Vorlage 19/35/2018
Anfrage der Ratsfraktion BÜNDNIS 90/DIE GRÜNEN
zur Sitzung des Ausschusses für Umweltschutz am 17.05.2018

Abbildung 1: Trassen-Varianten

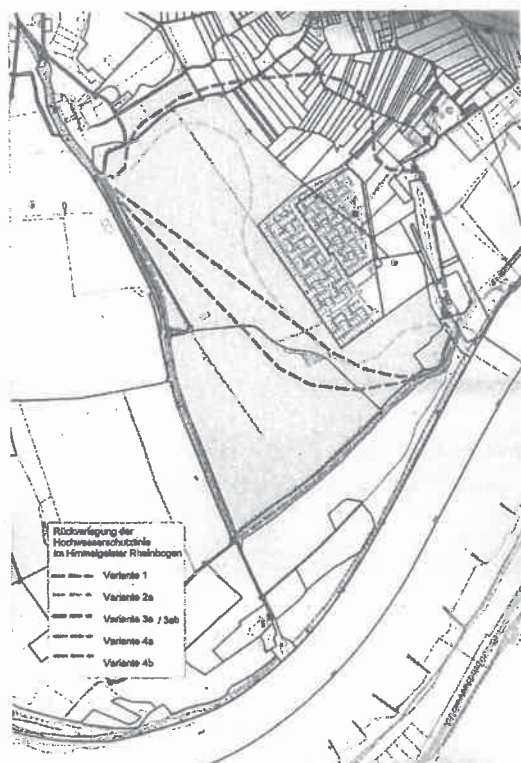
Wie viel ha landwirtschaftliche Fläche muss die Stadt für die derzeitige Planungsvariante zur Deichsanierung erwerben und wie viel ha Fläche wären es für die Alternative, die eine Rückverlegung des Deiches vorsieht, wie sie bereits 2005 als die optimale Lösung galt, was in der Umweltverträglichkeitsstudie von 2010, die Bestandteil des aktuellen Planfeststellungsverfahrens ist, nochmals bestätigt wurde?

In der Umweltverträglichkeitsstudie 2002, Aktualisierung 2010 wurden die Rückverlegungsvarianten 2a und 3 / 3ab betrachtet. Eine Abwägung der verschiedenen Gewichtungen der Vorhabensauswirkungen erfolgte im Verfahren der Umweltverträglichkeitsprüfung. Von Seiten des überregionalen Hochwasserschutzes und der Intentionen des Arten- und Naturschutzes sowie der Landschaftspflege ist eine möglichst großzügige Rückverlegung des Banndeichs im Himmelgeister Rheinbogen anzustreben, d.h. die Variante 3a / 3ab wäre zu bevorzugen.

Die bei dieser weiträumigen Rückverlegung bei Variante 3a / 3ab im zukünftigen Deichvorland gelegene Kleingartenanlage wäre den Auswirkungen des ca. alle 11 Jahre erwarteten Hochwassers ungeschützt ausgesetzt. Hier ist eine separate Schutzanlage für die Kleingärten mit einer integrierten Dichtwand (Qualmwasser) denkbar. Wird das nicht gewünscht, muss die Anlage ggf. verlegt werden, oder die Häuschen und Einrichtungen sind ca. alle 11 Jahre zu räumen und nach dem Ereignis wieder Instand zu setzen.

Auf Grund negativer Auswirkungen wurden im Nachgang zur Vorplanung noch die Rückverlegungsvarianten 4a und 4b entwickelt. Bei diesen würden auf Grund der Entfernung zur vorhandenen Bebauung in Itter / Himmelgeist keine negativen Auswirkungen auf die dortigen Grundwasserverhältnisse eintreten. Des Weiteren würde die Kleingärten weiterhin durch den neuen Deich geschützt.

Die einzelnen Trassen-Varianten nehmen unterschiedliche Flächen in Anspruch. Diese Deichaufstandsflächen sowie die Schaffung von Retentionsraum sind in der anliegenden Tabelle zusammengestellt.
